断層の連動を仮定した地震動および
主要施設の固有周期について

関西電力株式会社

FO-A~FO-B断層と熊川断層の連動を仮定した地震動評価結果 および大飯3号機主要施設の固有周期について(水平方向)

FO-A~FO-B断層と熊川断層の連動を仮定した地震動評価結果
および大飯3号機主要施設の固有周期について(水平方向)

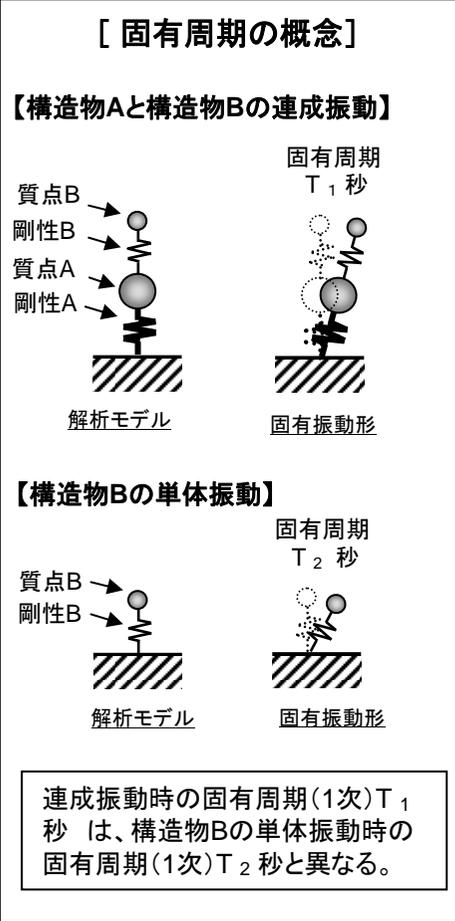
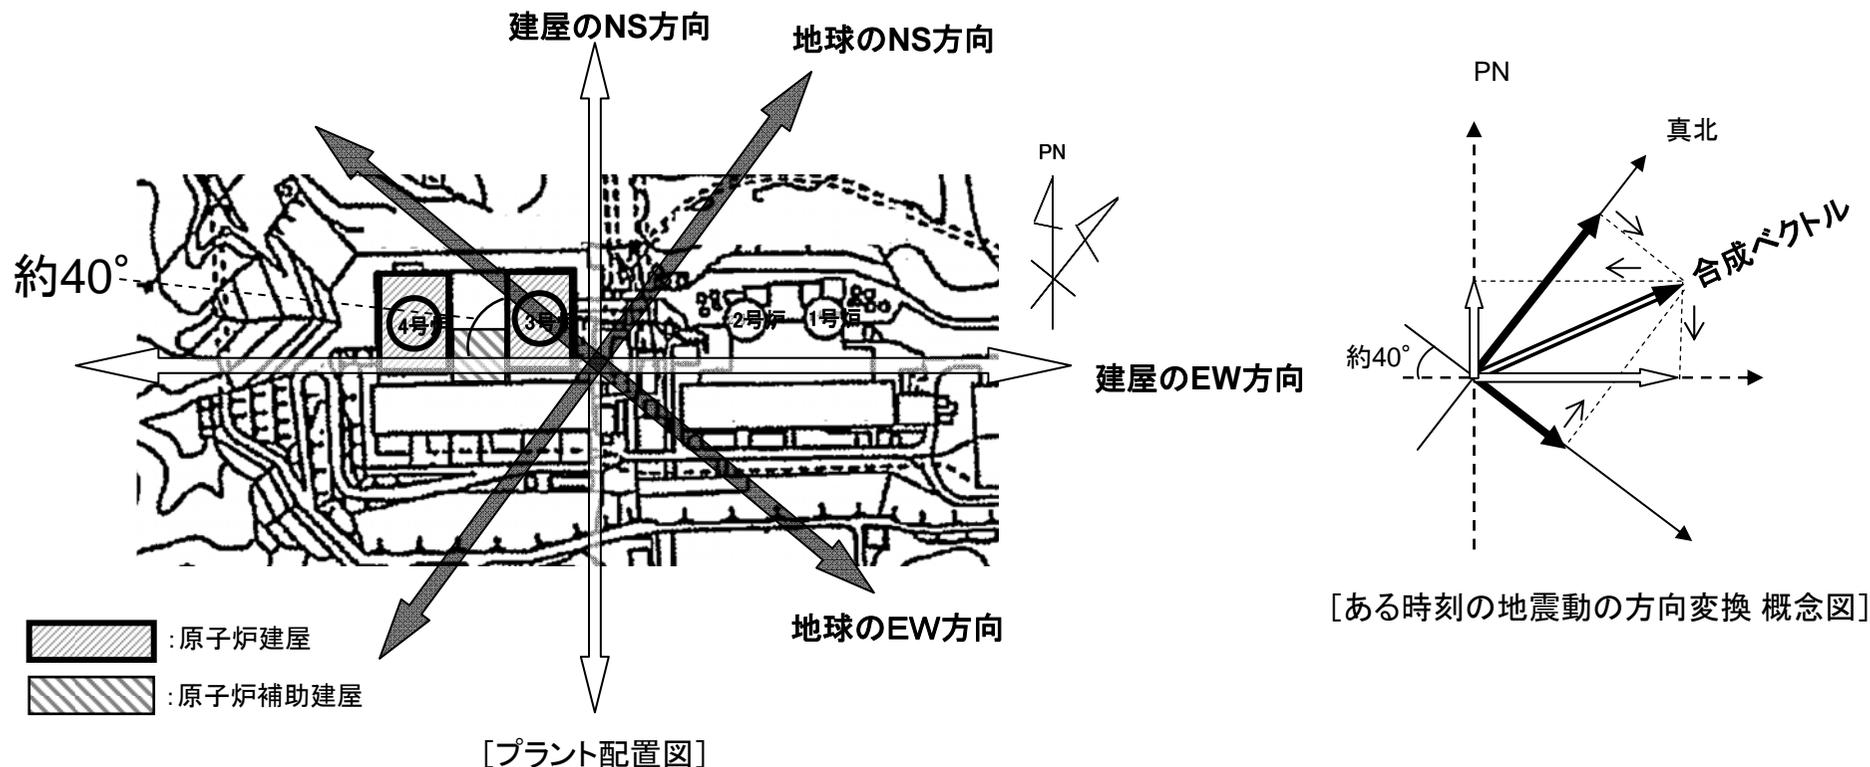
1. 機器の固有周期は、建屋等との連成で変わることはないか

- 機器単体で固有周期を算定したものと、建屋等の連成解析で算定したものとでは、値が異なります。耐震解析では、地震時の揺れの相互作用影響が無視できない(重量、剛性が近い)場合は、構造物を連成させた解析モデルにより、固有周期を算定します。
- 下図では、固有周期を連成・単体のどちらで評価しているかを追記しています。

⑥⑦: 一次冷却材管と蒸気発生器等を連成
①②⑤: 原子炉容器と炉内構造物等を連成
③④: 機器単体で評価
⑧⑨⑩: 原子炉建屋および原子炉補助建屋は、機器重量を考慮した解析モデルを用いている。また、原子炉建屋(原子炉格納容器を含む)の解析モデルでは一次冷却設備を組み込んでいる。
